## 各会議の議事録

荒川太郎右衛門地区自然再生協議会  
第18回 維持管理・環境管理専門委員会 議事録

■ 中池現地確認（管理用通路・看板について）

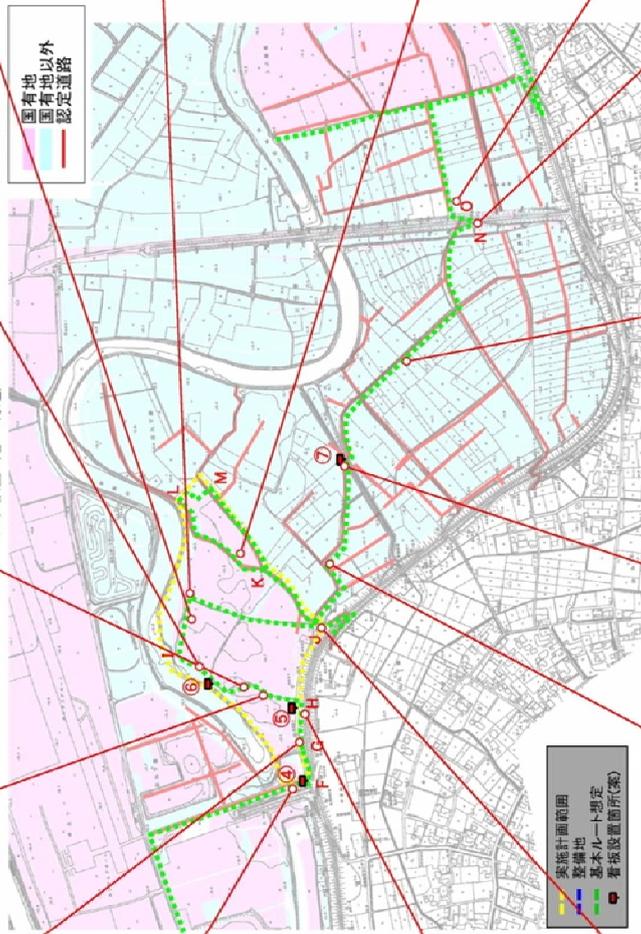
① 中池を歩いて通路・看板について検討した結果は次頁の図のとおりであった。

- ◇ 人が集まる H～I をメインルートとして位置づける。
- ◇ 散策ルートは当初の案（緑の点線）に、中池側で折り返すための短絡路を追加したルートとする。
- ◇ 管理用車両のルートは H→I→J→H とする
- ◇ 車いすのルートは H→⑥→I→J →⑥→H とする

- ◇ 基本は管理用車路と人のすれ違いのできる幅員（管理用車両＋車いす）で W=3m とする。
- 中池から折り返す短絡路は管理用車両の通行は考えないで、車いすと人がすれ違える W=1.2m とする。

- ◇ F～Jの間は車いす通行に支障のない舗装とし、耐久性のある舗装とする。
- ◇ J～N間は認定道路であり、管理者が異なることから、現状のとおりとし、補修等については道路管理者と調整する。

- ◇ 散策路での休憩ポイントとして⑥～I 付近にベンチを設置する。素材は、耐久性が高く、景観に調和する擬木を基本とする。  
※木製は以下の理由で採用しない。  
景観に調和するが耐久性に劣る。石材は耐久性に優れるが、景観的に違和感がある。
- ◇ 参考意見として、倒れた木を使ってベンチをつくることも提案された。 → 今後の維持管理と合わせて検討をしていく。

- ◇ ④～⑦に加えて、以下を設置する。  
I：生物の解説板  
I～J間：ハンノキの変遷の解説板  
N付近：横堤の解説板  
⑦～Nの間：風景の説明板  
順路の方向指示、距離（交差点、曲がり角等）  
距離標の設置

- ・ 看板に、英語と中国語を併記してほしい。
- ・ 舗装、看板にしても自然を第一にしてほしい。
- ・ 中池の整備については、提示された内容で了解。

・碎石舗装の整備  
(来場車両、管理車両)

・舗装整備  
(バリアフリー対応)

・人通り（小広場）の整備  
・駐車スペース  
・ベンチ設置 (6~7付近)

・案内板の設置（旧河川の説明、  
生息する生き物の説明）  
・柵路格子柵の設置

・案内板の設置  
(・多目的トイレの検討)  
(・全コースにわたって距離標の設置)

・中池の説明板の設置  
(車いすの通行ルートの案内)  
・車止め設置

・方向指示板の設置 (ルート案内)  
(ルート案内)

・碎石舗装 (K~L~M)  
(車いす非対応)

・車いす用迂回路の整備  
(ショートカット)

・案内板の設置 (ルート案内)  
・碎石舗装  
・車止め設置

・方向指示板の設置  
(ルート案内)

・総合案内板の設置 (下池の  
中間地点として)

・おきやすく (ルート沿いに  
ハンノキの遷移、ミ  
の説明板)

・柵路の説明板の設置  
・富士山のビューポイントの案内

・総合案内板の設置 (下池側)  
・駐車スペースの確保
